Progetto di un impianto eolico denominato "IR8", costituito da 8 nuovi aerogeneratori, per una potenza complessiva pari a 33,60 MW, da realizzarsi nel comune di Montazzoli (CH) - ID_VIP: 8806

**Risposta alle richieste di integrazione della
Commissione Tecnica PNRR-PNIEC
Parere n. 269 del 15/02/2024**

**Condizione ambientale n. 5
PIANO DI MONITORAGGIO AMBIENTALE
(suolo – sottosuolo – acque sotterranee)**

Ubicazione Impianto IR08 (in verde torri esistenti – in giallo nuovi aerogeneratori)

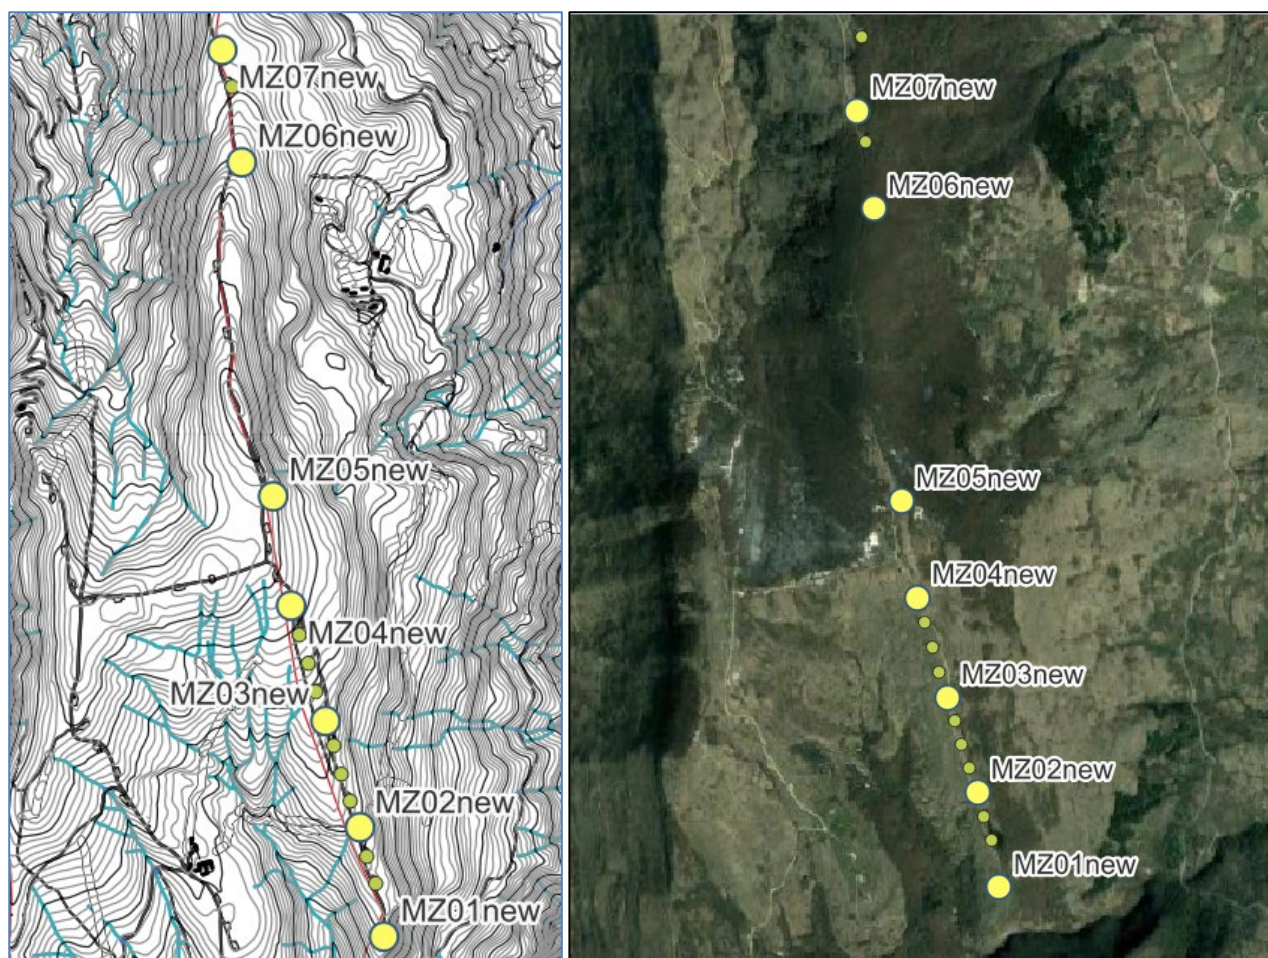
“In fase di esercizio dell’impianto in progetto si dovrà prevedere uno specifico programma di monitoraggio che comporti il controllo dei processi erosivi e relativi programmi di manutenzione delle opere di regimazione delle acque e degli eventuali interventi di consolidamento dei versanti”.

Le aree interessate dai nuovi aerogeneratori sono ubicate sulle zone di cresta della dorsale di Guidone a sud e sul crinale di Monte Fischietto a Nord, caratterizzate dalla Formazione calcarea di “Tufillo” con condizioni strutturali abbastanza omogenee.

Dal punto di vista geomorfologico, si tratta di un’estesa superficie articolata in una serie di cocuzzoli, che evidenzia il substrato calcareo affiorante: mostra, quindi, condizioni di stabilità favorevoli mentre per la realizzazione di alcune piazzole i cui margini esterni coincidono con i pendii che delimitano le zone di cresta sarà necessario prevedere opere di sostegno al piede.

Attualmente le aree interessate dai nuovi aerogeneratori ed il tracciato del cavidotto non risultano interessate da fenomeni erosivi in atto ma, comunque, durante la fase di esercizio, in aggiunta al controllo costante del personale addetto alla manutenzione dell’impianto, che ha il compito di segnalare tempestivamente l’insorgere di qualsiasi criticità, è previsto un monitoraggio geologico di tutta la zona al fine di poter individuare in tempo

Ubicazione Persistent Scatterer Interferometry e spostamenti registrato

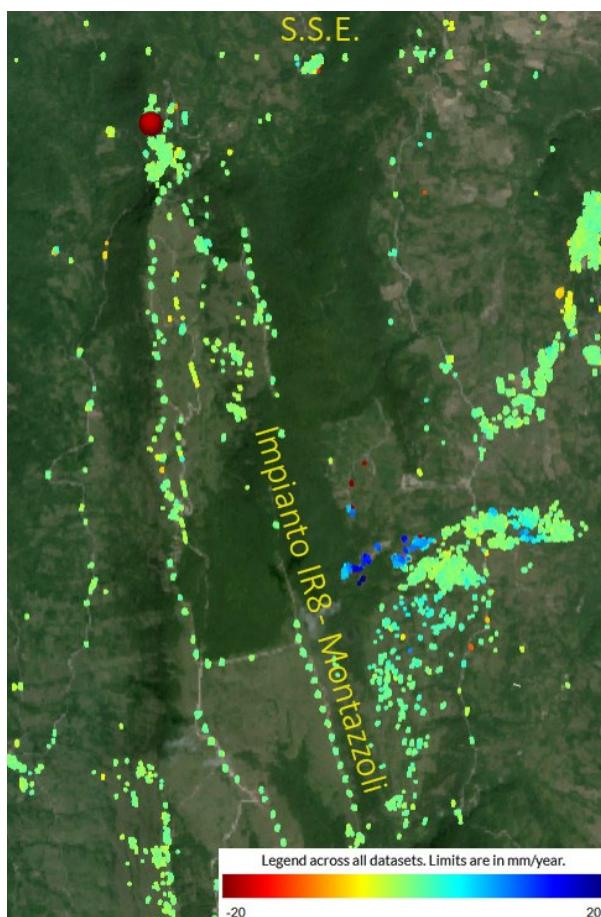
“In ragione della presenza di fenomenologie gravitative (frane s.s.) a ridosso di alcuni aerogeneratori e lungo il tracciato del cavidotto, si prescrive l'approfondimento puntuale e la definizione dello stato di attività dei singoli fenomeni alla data di emissione del progetto esecutivo, dello stadio, dello stile e della distribuzione. In tal senso, l'analisi storica dei fenomeni (su base aerofotogrammetrica multitemporale o interferometrica satellitare) può confortare le ipotesi sullo stato effettivo di attività dei fenomeni”.

Al fine di evidenziare eventuali riattivazioni recenti delle frane cartografate dal PAI, e l'influenza che queste potrebbero avere sulle opere in progetto, le osservazioni di superficie e le indagini geognostiche, geotecniche e sismiche eseguite, sono state integrate con un'analisi interferometrica attraverso la tecnica InSAR (Interferometric Synthetic Aperture Radar), utilizzando il sito dell'European Ground Motion Service, parte del più ampio progetto europeo Copernicus, che mette a disposizione dataset PSI (Persistent Scatterer Interferometry).

Per ognuno di questi punti, riportati nella figura seguente, sono ricostruite le “serie spostamento”, grafici che rappresentano la posizione del PS rispetto alla linea di vista per ogni intervallo di osservazione: in questo modo è possibile determinare lo spostamento del punto e stimarne la velocità e, secondariamente, l'accelerazione.

Le serie temporali dei PS analizzati, nel periodo dal 2015 al 2022, ubicati sia all'interno delle aree indicate dal PAI quali frane attive o quiescenti sia delle zone di versante non evidenziano spostamenti significativi.

Spostamenti localizzati sono stati rilevati nella zona della sottostazione: si tratta di spostamenti principalmente verticali che hanno avuto origine nel 2000 a seguito dello sbancamento per l'alloggiamento dell'opera.

La realizzazione di interventi di regimazione idraulica hanno rallentato il trend evolutivo del fenomeno.

Dal 2019 è in atto un monitoraggio inclinometrico e piezometrico del versante nord-occidentale della sottostazione che non ha evidenziato la presenza di superfici di taglio.
